改善箇所説明図

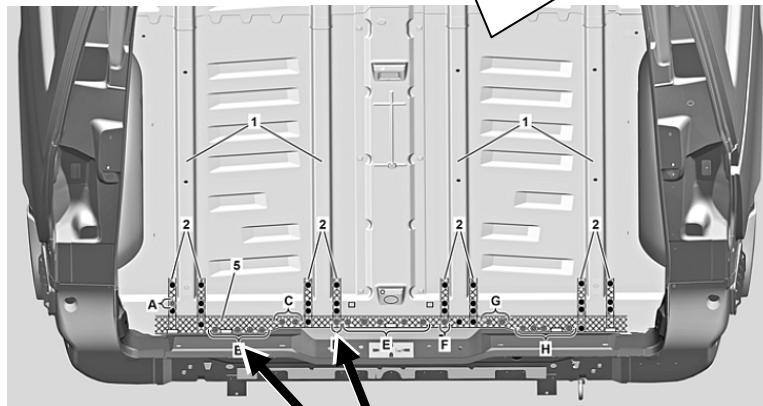
基準不適合箇所

クロスメンバーとフレーム

車体（ボディ）において、製造機器のプログラムが不適切なため、車体後部のフレームとクロスメンバーが設計どおりに溶接されていない。そのため、車体後部の強度が不足し、追突事故時に最後部座席の乗員が過度の負傷を負うおそれがある。

車体後部の必要部位にスポット溶接を行う。

識別：リア牽引フックの取付けボルトに黄色ペイントを塗布する。
